**Note en réponse du 22 janvier 2026
de la SOCIÉTÉ « LES SABLIERES DE BRAM » aux observations de
l'Avis de la MRAe Occitanie du 18 décembre 2025**

Suite au dépôt en Préfecture de notre dossier de demande de renouvellement et d'extension pour l'exploitation de la carrière du Pigné à Montréal le 18 juillet 2025, et dans le cadre de son instruction et du retour des services consultés, la Mission Régionale d'Autorité environnementale Occitanie nous a transmis, le 18 décembre 2025, son avis unique portant à la fois sur le projet de renouvellement et d'extension de la carrière, et à la fois sur la mise en compatibilité du Plan Local d'Urbanisme (PLU) de la commune par déclaration de projet.

Figure 1. Coupes paysagères extraites de l'étude APIC

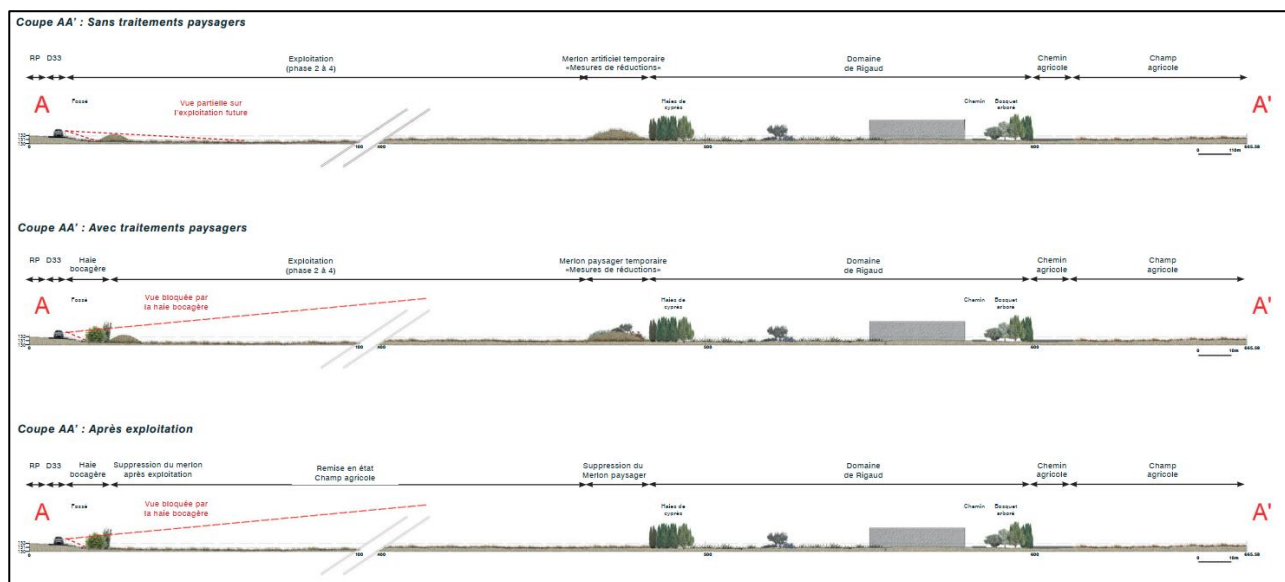
Dans son avis, la MRAe considère que l'étude ne démontre pas l'efficacité visuelle des merlons périphériques. Pourtant, le bureau d'étude APIC a intégré, dans son analyse paysagère, plusieurs coupes illustrant précisément l'efficacité de ces mesures, et ce depuis les points de vue considérés comme les plus impactés à l'issue de la phase d'analyse (pages 57 à 61 de l'étude).

Ces merlons étant conçus comme des mesures paysagères temporaires, ils sont appelés à évoluer en fonction de l'avancée de l'exploitation. Les coupes réalisées par le bureau d'étude permettent d'ailleurs de visualiser cette évolution dans le temps.

Enfin, concernant le phasage d'analyse demandé, bien qu'aucun photomontage n'ait été produit, les coupes proposées examinent bien trois échelles temporelles : l'effet immédiat (avec le merlon seul), en cours d'exploitation (une fois la haie plantée + le merlon maintenu) et la situation en fin d'exploitation (merlon régalé, mais haie pérennisée). Cette analyse a par ailleurs été réalisée pour tous les points de vue les plus impactés. En outre, mentionnons que l'impact visuel ne variera pas selon les phases d'exploitation de la carrière, puisque les mesures paysagères seront systématiquement mises en place avant le début de chaque nouvelle phase.
